Notificare URGENTĂ în materie de siguranță în teren

Sistemele Philips Azurion

Desprinderea potențială a suportului furtunului de cablu, care poate avea ca rezultat căderea componentelor și/sau căderea unei părți a furtunului de cablu

30-MAR-2026

Figura 1

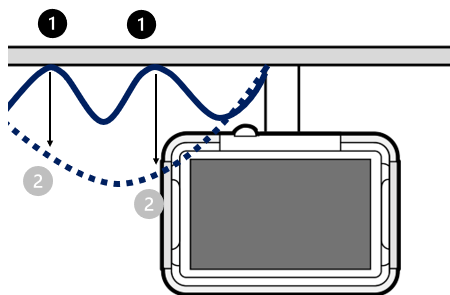
Când monitorul este mutat sau rotit, furtunul pentru cablu aplică forțe pe îmbinările și conexiunile fixate ale ansamblului suportului furtunului pentru cablu (vezi figura 1). În timp, aceste forțe pot determina slăbirea și/sau ruperea șuruburilor și a părților din plastic ale suportului furtunului pentru cablu. Dacă acest lucru survine, componentele din plastic și/sau șuruburile metalice ale suportului furtunului pentru cablu pot cădea și/sau o parte a furtunului pentru cablu poate cădea.

Când monitorul este mutat sau rotit, furtunul pentru cablu trage suporturile de furtun pentru cablu și aplică forțe asupra îmbinării și conexiunilor cu șurub (1). Când aceste conexiuni se rup, componentele din plastic și/sau șuruburile metalice ale suportului (suporturilor) de furtun pentru cablu pot cădea și/sau o parte a furtunului pentru cablu poate cădea (2).

Deși sistemele fabricate după această îmbunătățire a procesului au o probabilitate redusă de slăbire a șuruburilor, Philips a introdus un ansamblu reproiectat de suport de furtun pentru cablu ca o îmbunătățire permanentă a designului. Ca parte a acestei acțiuni în teren, Philips va instala acest ansamblu actualizat pe sistemul dvs.

Philips va instala ansamblul reproiectat al suportului furtunului pentru cablu pe sistemele afectate. Un reprezentant de service Philips vă va contacta pentru a programa implementarea corecției.
